Nous vous confirmons notre contribution à l'élaboration de cette modification n°1 du PLU, avec les observations suivantes :

a) Contribution à la note de présentation de la modification n° 1 du PLU approuvée par délibération du 27.09.2021 du Conseil municipal :

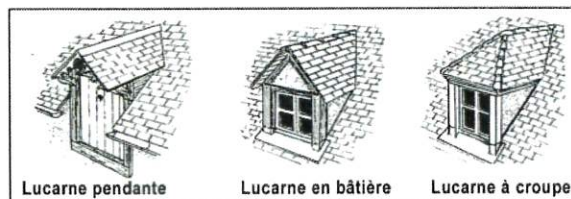
Page 16 point a : murs de clôture sur rue, pour la zone UA, classique en pierres de meulière.
